# Gudenåen (Silkeborg – Randers)

Gennemgang og vurdering af det gældende vandløbsregulativ fra 2000

April 2020

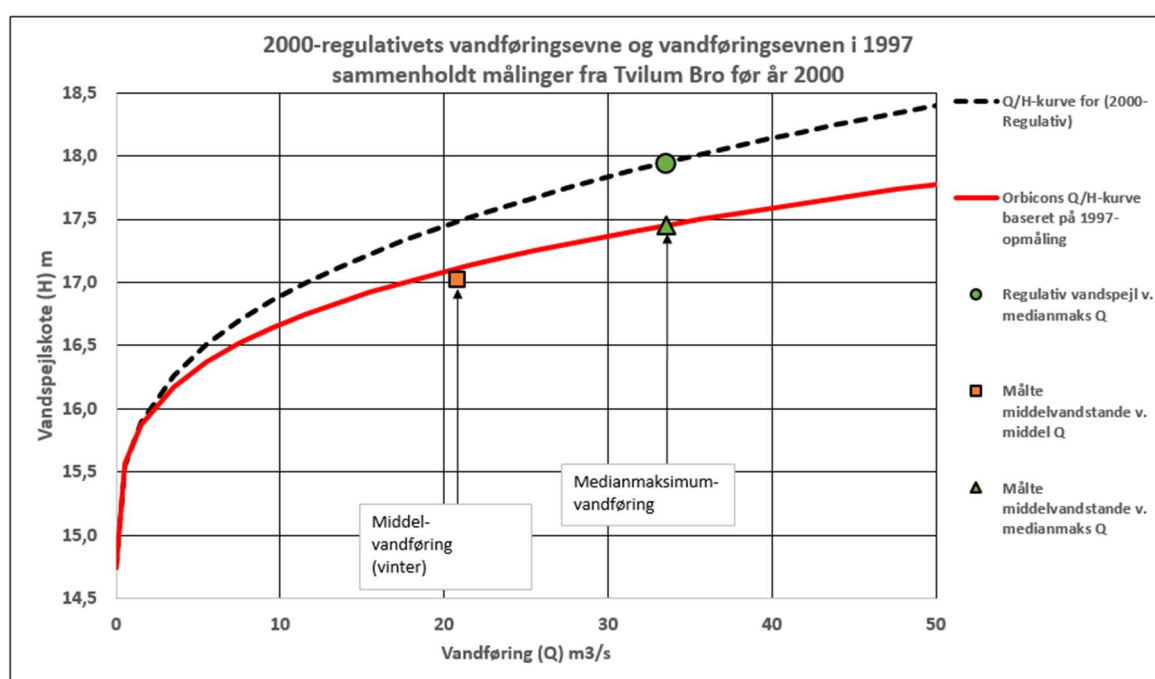
Denne undersøgelse dokumenterer, at den i 2000-regulativet anvendte teoretiske skikkelse tillader en så betydelig reduktion i vandløbets vandføringsevnen, at 2000-regulativet reelt set var en regulering af vandløbet efter lovens § 16. Når vandføringsevnen er baseret på skikkelser, som ikke fremgår af regulativet, er regulativet ikke udarbejdet i overensstemmelse med bekendtgørelsens §3<sup>1</sup> og det uanset om vandløbets skikkelse er teoretisk eller ej

Der fremgår af figur 1, at vandføringsevnen med 2000-regulativet reduceres således, at der tillades vandspejlsstigninger på 50 cm ved medianmaksimumafstrømning (32 m<sup>3</sup>/s) og vandspejlsstigninger ved middelvandføring (22 m<sup>3</sup>/s) på 40 cm.

**Figur 2.** Vandstande ved hhv. middel-, medianmaksimum- og maksimumvandføringer i perioden 2015-2020. Se også forklaring i figur 1

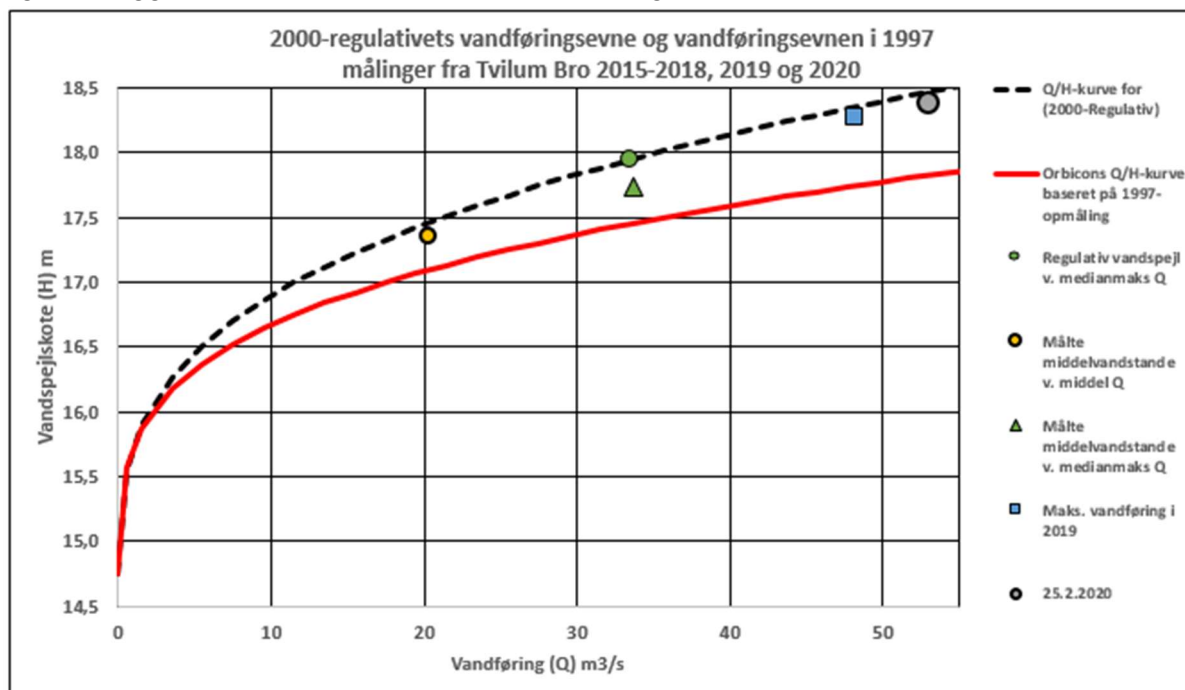
Konsekvensen af 2000-regulativet er illustreret i figur 2, som viser de aktuelle tilstande ved Tvilum Bro (2015-2018). Det fremgår, at vandstanden ved middelvandføring nu er ca. 80 % af regulativets øvre grænse, og at vandstanden ved medianmaksimumvandføring nu er ca.

60 % af regulativets øvre grænse. De høje vandstande og seneste oversvømmelser i 2019 og 2020 ligger alle inden for rammerne af 2000-regulativet.

**Figur 8.** Middelvandstande 1980-2018, Tvilum Bro

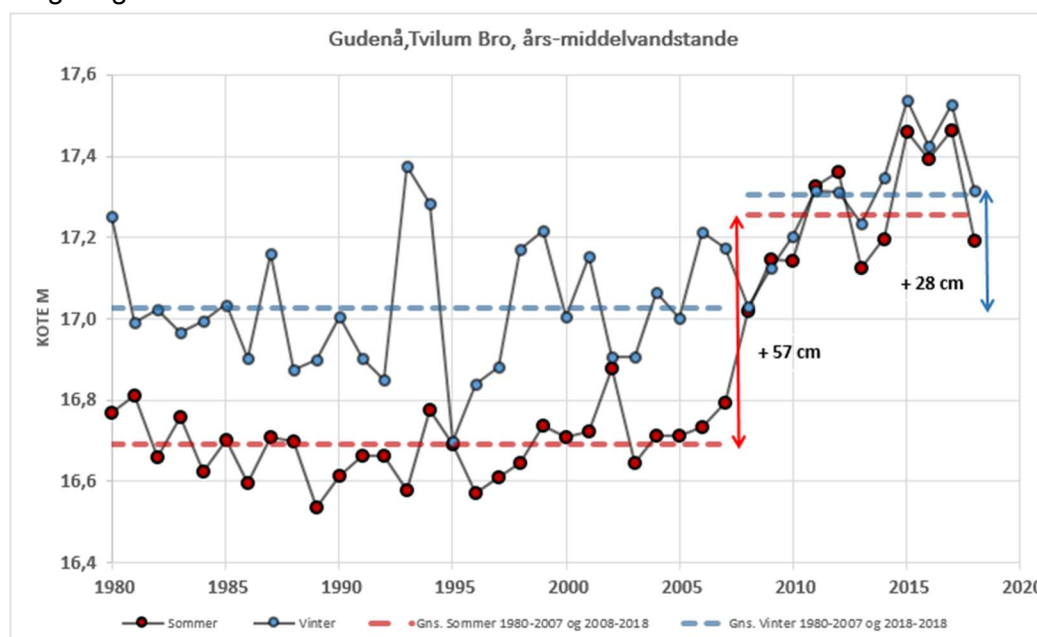
Udviklingen i vandstande er undersøgt for perioden 1980 til 2018 for målestationen Tvilum og Ulstrup Bro. De årlige middelvandstande for Tvilum Bro er sammenfattet i figur 8. Figuren viser, at middelvandstanden om sommer i perioden 1980-2007 varierer mellem kote 16,6 og 16,8 m. I perioden mellem 2007 og 2018 stiger sommervandstanden markant til et niveau i intervallet 17,1-17,4 m. I gennemsnit er sommervandstanden efter 2007 steget med 57 cm.

Vintervandstanden frem til 2007 i gennemsnit beliggende omkring kote 17,05 m og følger herefter stigningen om sommeren og er i perioden 2007-2018 beliggende i samme niveau som sommervandstanden i middel omkring kote 17,3 m. Vintervandstanden er efter 2007 steget i gennemsnit 28 cm.

**Figur 10.** Q/H-kurver og målte Q og H, Tvilum Bro

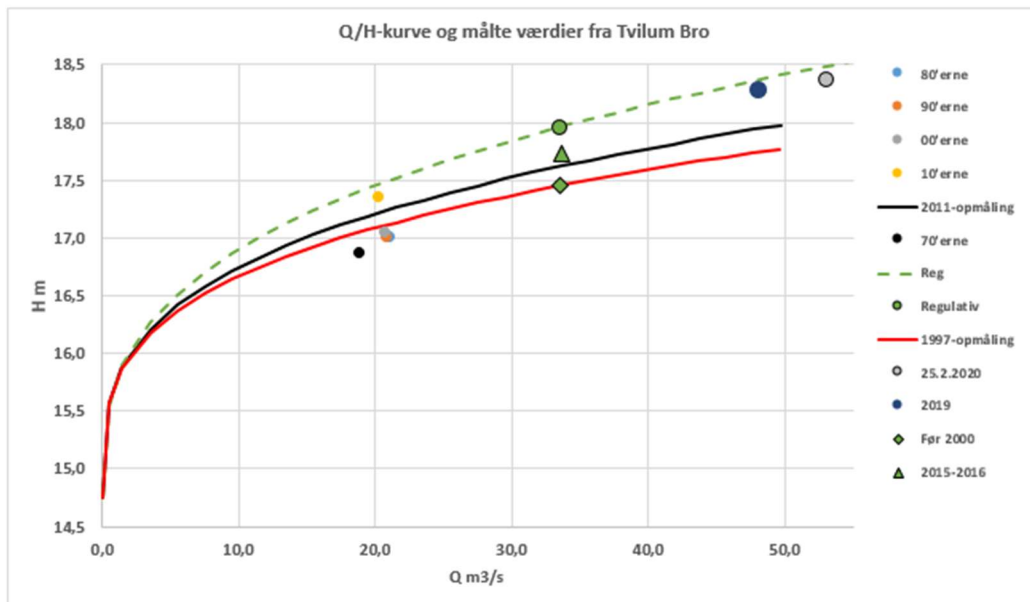
Figur 10 viser flere forskellige forhold, som ikke er fremkommet tidligere og som i sammenhæng er helt afgørende for denne undersøgelse. **Rød** kurve viser sammenhæng mellem Q og H (vandspejlsberegninger) svarende til opmålingen i 1997 (NNR). **Sort** kurve viser Q/H baseret på opmålingen i 2011 (Orbicon) og **Grøn** stiplede kurve viser sammenhæng mellem Q og H baseret på 2000-regulativets medianmaks. Q og medianmaks. H. Cirkler omkring 20 m<sup>3</sup>/s viser de gennemsnitlige vandstande ved gennemsnitlige vandføringer opgjort (1970'erne, 80'erne, 90'erne, 00'erne og 10'erne) Grønne markører omkring 33 m<sup>3</sup>/s viser vandstande og vandføringer målt i gennemsnit før år 2000, hhv. 2015-16 og 2000-regulativets vandstand. Markører omkring 50 m<sup>3</sup>/s er målinger fra 2019 og 2020. Sammenfattende om figur 9 viser, at 1997-opmålingen afviger betydeligt vedrørende fra de regulativforhold, der blev fastlagt i 2000-regulativet. Vandstanden ved medianmaks. vandføring > 50 cm lavere end i 2000-regulativet. Opmålingen i 2011 viste ligeledes, at vandføringsvejen i 2011 var forringet med cirka 20 cm i forhold til 1997-opmålingen.
